新型 高粘度ポンプユニット「SR140PWAL シリーズ」 および新アクセサリ発売のお知らせ

この度弊社では、そのような市場背景を受け、市場での流通が見受けられる 25kg 樹脂ペール缶にも適合できるよう既存製品 SR140PWAL シリーズをアップグレードしモデルチェンジをおこなうとともに、新しいアクセサリとして新型インダクタープレートを製品ラインナップへ追加いたしました。

- 25kg 樹脂製ペール缶使用時

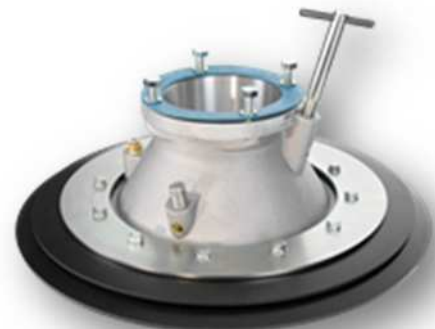
- 25kg 樹脂ペール缶配置時の作業性向上および操作安定性向上を目的に、リフトベースを拡張した仕様へ変更させていただきます。(製品幅寸法 (Max 値): 旧 735mm → 新 771mm)
- 標準仕様品につきましては、JIS スチール缶用インダクタープレートを標準装着しております。
新アクセサリーの IDP-140PWAL-K への組み替えをおこなうことで、25kg 樹脂製ペール缶でのご使用が可能となります。
